**PROTOKÓŁ Nr 862B
z dnia 05-09-2016**

z kontroli przewodów kominowych w budynku

**administrowanym przez MZB Sp. z o.o. BOK Podgórze
położonym w Wałbrzychu przy ul. Przeskok nr 15**

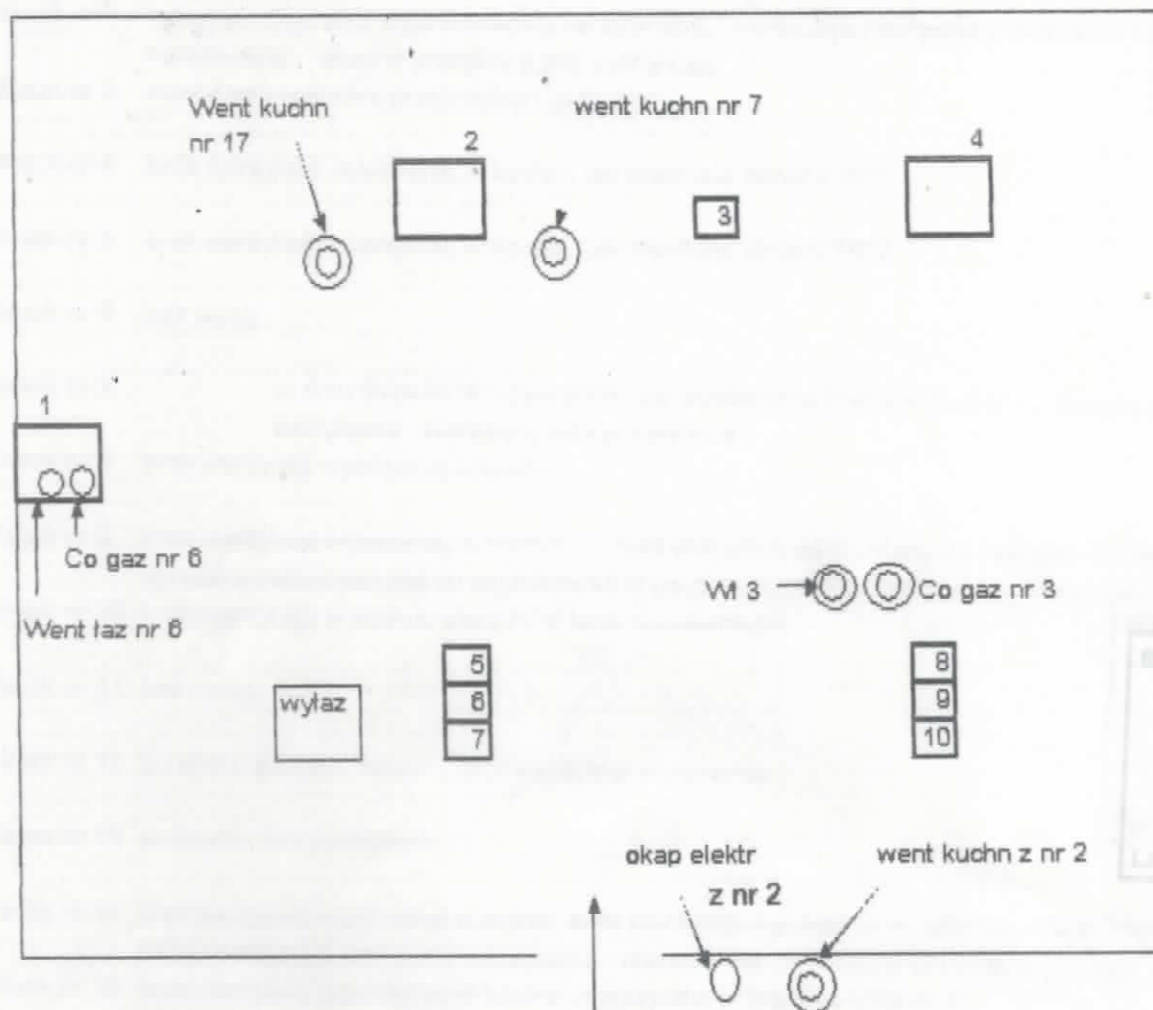
przewody nr 1, 2, 4 wymiar 50x50cm
pozostałe przewody wym 14x14cm

13	18	bez podłączeń

Przewody kominowe stan dobry w
dniu kontroli przewody szczelne.

- Mieszek nr 1 bez uwag
- Mieszek nr 2 odłączyc okap elektr wyprowadzony na zewnatrz, wentylacja nawiewna wykonana z korytarza - niezalecana obecne przepisy p.poż zabraniają

- Mieszek nr 3 wentylacja w kuchni przejsciowa wg projektu
- Mieszek nr 4 brak wentylacji wywiewnej w kuchni, uszczelnione oknami PCV
- Mieszek nr 5 brak wentylacji wywiewnej w kuchni, uszczelnione oknami PCV

- Mieszek nr 6 bez uwag
- Mieszek nr 7 w dniu 5-03-2016r ujawniono, że wymieniono kratke w kuchni na okragłą z mozliwoscia zamykania, wczesniej byla prawidlowa

- Mieszek nr 8 brak wentylacji wywiewnej w kuchni
- Mieszek nr 9 brak wentylacji wywiewnej w kuchni piec ekonomik do wymiany na inny piec grzewczy z aprobatą dopuszczającą do uzytkowania w pomieszczeniach przeznaczonych na staty pobyt ludz

- Mieszek nr 10 brak wentylacji w kuchni, okna PCV brak nawiewników
- Mieszek nr 11 bez uwag
- Mieszek nr 12 grzejniku gazowe "Mora", brak wentylacji wywiewnej

- Mieszek nr 13 pustostan bez podłączeń
- Mieszek nr 14 brak wentylacji wywiewnej w kuchni, brak wentylacji wywiewnej w łazience, uszczelnione oknami PCV, wentylacja nawiewna z korytarza - niezalecana obecne przepisy p.poż zabraniają

- Mieszek nr 15 brak wentylacji wywiewnej w kuchni, ogrzewane przez piec Co z nr 14
- Mieszek nr 16 brak wymaganej wentylacji nawiewnej z zewnatrz dla pieca Co, odłączyc okap elektr w kuchni uszczelnione oknami PCV- brak nawiewników nieprawidlowo podłączony piec Co przew nr 5

- Mieszek nr 17 ogrzewane grzejnikami Mora, wentylacja z łazienki elektr na zewnatrz wg projektu, mały nawiew w drzwiach łazienki
- Mieszek nr 18 pustostan bez podłączeń

- Mieszek nr 19 brak wentylacji wywiewnej w kuchni, zbyt mały nawiew w drzwiach łazienki, wentylacja nawiewna z korytarza niezalecana obecne przepisy p.poż zabraniają, ocieplić wentylację zewnetrzną łazienki

- Mieszek nr 20 brak wentylacji wywiewnej w kuchni
- Mieszek nr 21 brak wentylacji wywiewnej w kuchni i łazience, wentylacja wywiewna z Wc na zewnatrz nieprawidlowo uszczelnione oknami PCV - brak nawiewników

- Mieszek nr 22 brak wentylacji w kuchni

Uwaga w zwiazku ze złym funkcjonowaniem pieca pokojowego w mieszk nr 7 przez niedograny szeroki komin nr 1 proponuje się zamontowanie wkładu żarodpornego w tym kominie o min średnicy 150mm dla tego pieca, zamontowanie wkładu powinno porawić funkcjonowanie pieca i bezpieczeństwo.
